**IMPIANTO PER IL TRATTAMENTO E RECUPERO DEI RIFIUTI NON PERICOLOSI
SITO INDUSTRIALE DI TOSCANELLA DI DOZZA**

Procedura per il Provvedimento Autorizzatorio Unico Regionale (PAUR)

**CHIARIMENTI A SEGUITO DELLA PRIMA SEDUTA DELLA
CONFERENZA DI SERVIZI DECISORIA DEL 03/04/2024
RELAZIONE GENERALE**

Figura 1 – Ubicazione dell'impianto ad osmosi inversa e dei relativi serbatoi

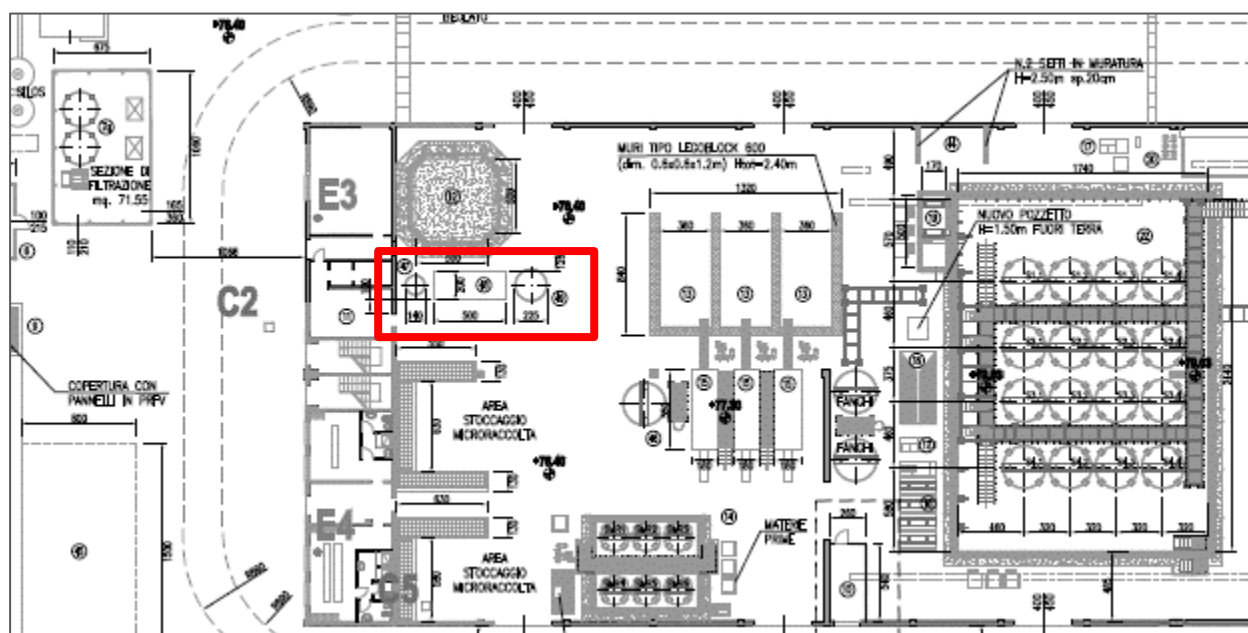
Per tale ragione, già nel corso della prima seduta della Conferenza di Servizi decisoria svoltasi in data 03/04/2024 CFG ha comunicato l'intenzione apportare una modifica progettuale tale da consentire di soddisfare il fabbisogno di acqua industriale mediante ulteriore trattamento delle acque derivanti dalla depurazione dei rifiuti liquidi conferiti in impianto.

Per la precisione, si prevede l'installazione di un impianto ad osmosi inversa che consentirà di affinare l'acqua trattata accumulata nella vasca V12, consentendone l'utilizzo nell'impianto di soil-washing in sostituzione dell'acqua che si prevedeva di prelevare dall'acquedotto industriale.

A seguito dei controlli analitici per il rispetto dei limiti allo scarico, le acque accumulate nella vasca V12 potranno essere inviate direttamente all'impianto di soil-washing oppure, per ulteriore affinamento, potranno essere rilanciate ad una sezione di osmosi inversa, atta a produrre circa 40 m³/h di permeato.

Il rilancio avverrà, tramite pompa sommersa da 1,5 kWh inserita in V12, verso un serbatoio di accumulo della capacità di 3 m³ che, per caduta, andrà ad alimentare l'impianto ad osmosi inversa, realizzato su skid di acciaio e costituito da un numero adeguato di vessel contenenti le membrane caratterizzate da un indice di reiezione del 99,4 %.

- un permeato, che verrà convogliato in un serbatoio della capacità di circa 30 m³, e che andrà ad alimentare, tramite autoclave, il lavaggio del soil-washing;
- un concentrato, che, previo trattamento di correzione del pH, verrà rilanciato al trattamento biologico. Si stima la produzione di concentrato pari a circa il 20% del trattato, pari quindi a circa 8.200 m³/anno. Qualora necessario, tale concentrato potrà essere avviato fuori sito come rifiuto con i medesimi mezzi con cui saranno conferiti in impianto i rifiuti liquidi da trattare.

Figura 3 - Viabilità di ingresso (in rosso) e uscita (in blu)

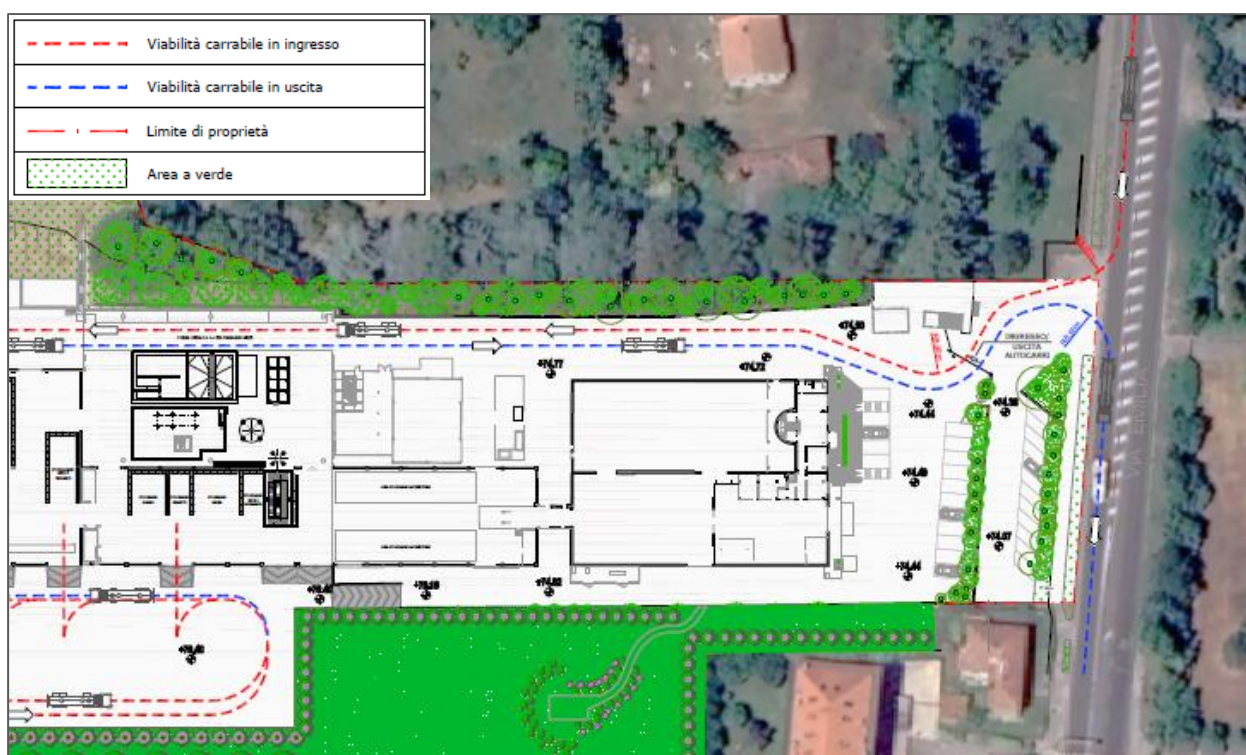
In accoglimento delle indicazioni emerse nel corso della seduta della Conferenza dei Servizi del 03/04/2024, nonché delle osservazioni pervenute da parte dei soggetti interessati, e a seguito del confronto avviato con ANAS, **il proponente ha deciso di modificare il progetto di accessibilità all'impianto, prevedendo l'accesso di mezzi pesanti e leggeri unicamente dalla S.S.9 "via Emilia", in sinistra al km 83+261.**

Si prevede quindi un unico accesso al sito, con manovre di svolta solamente in destra ("di mano") da/per la via Emilia, sia per i dipendenti/visitatori dell'installazione in progetto (veicoli leggeri) che per i mezzi pesanti impiegati per conferimento / allontanamento rifiuti, conferimento chemical e allontanamento EoW).

Figura 4 – Nuova porzione di piazzale gestita con prima pioggia

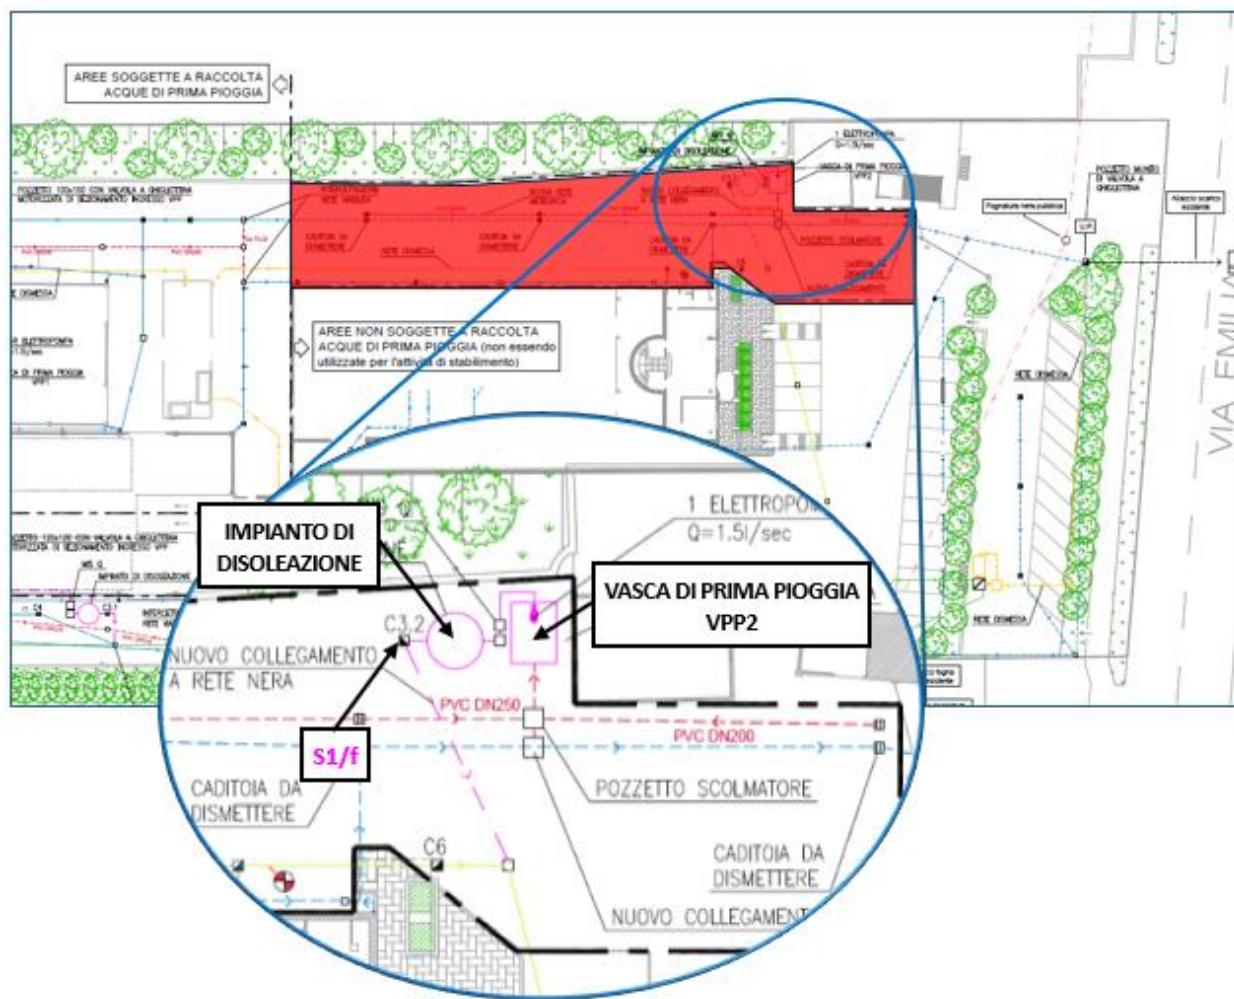
Ciò comporta una modifica alle modalità di gestione delle acque meteoriche, in quanto il progetto prevedeva che la parte di stabilimento prospiciente la via Emilia non fosse soggetta alla gestione delle prime piogge.

Considerando che la modifica alla viabilità comporta il transito di mezzi contenenti rifiuti anche nella parte di stabilimento prospiciente la via Emilia, **si prevede ora di raccogliere la prima pioggia anche per la porzione di piazzale prospiciente la via Emilia interessata dal transito dei mezzi pesanti**, individuata con retino rosso nella figura seguente.

Le **acque di prima pioggia** derivanti da tale area saranno raccolte in una apposita nuova **vasca di prima pioggia** interrata (denominata VPP2). L'ingresso della vasca sarà dotato di una valvola a galleggiante che chiuderà l'ingresso alla vasca al raggiungimento del **volume di accumulo necessario, pari a 4,2 m³**.

Il sollevamento avrà una potenzialità di 1,5 l/sec per il rilancio delle acque di prima pioggia nella rete che convoglia le acque reflue industriali alla pubblica fognatura nel punto di scarico **S1** (scarico parziale **S1/f**), previo trattamento in un impianto di sedimentazione/disoleazione dedicato.

Figura 5 – Sezione del sito con le quote

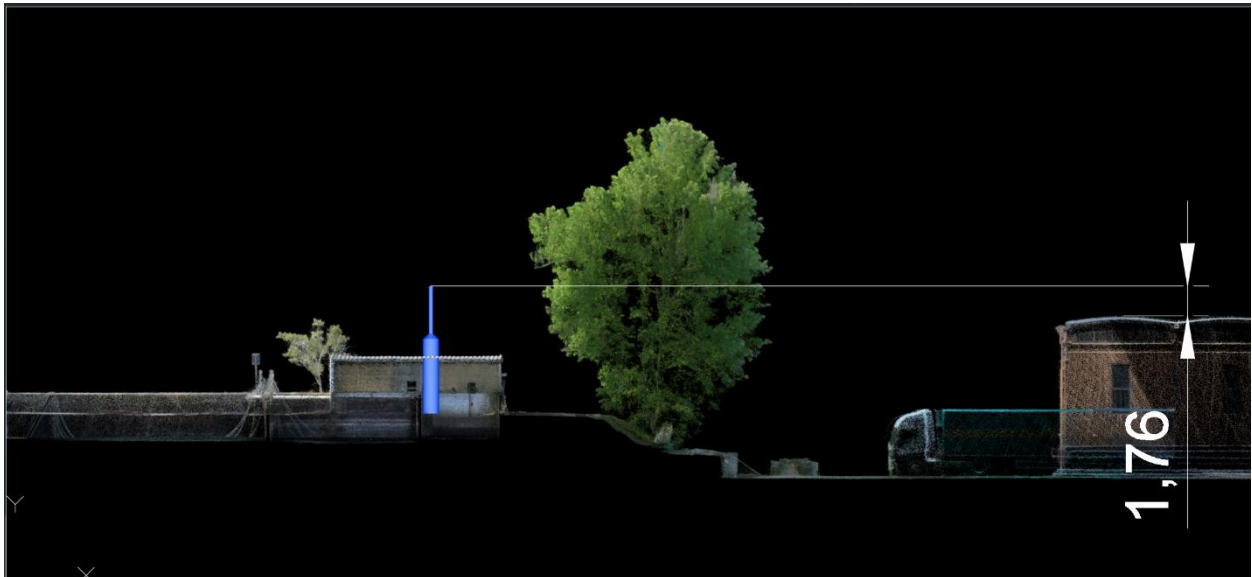
Nel corso della seduta della Conferenza dei servizi sono stati sollevati dubbi sull'altezza dell'emissione E1 rispetto agli edifici vicini. La Parte II dell'Allegato XI alla Parte Quinta del D.Lgs. 152/06 e s.m.i. infatti indica che:

Considerando l'effettiva quota del terreno e l'altezza del punto di emissione E1 pari a 7,5 m, è evidente che **la bocca del camino in progetto risulterà più alta di oltre un metro rispetto al colmo del tetto del capannone artigianale ubicato a circa 35 m di distanza.**
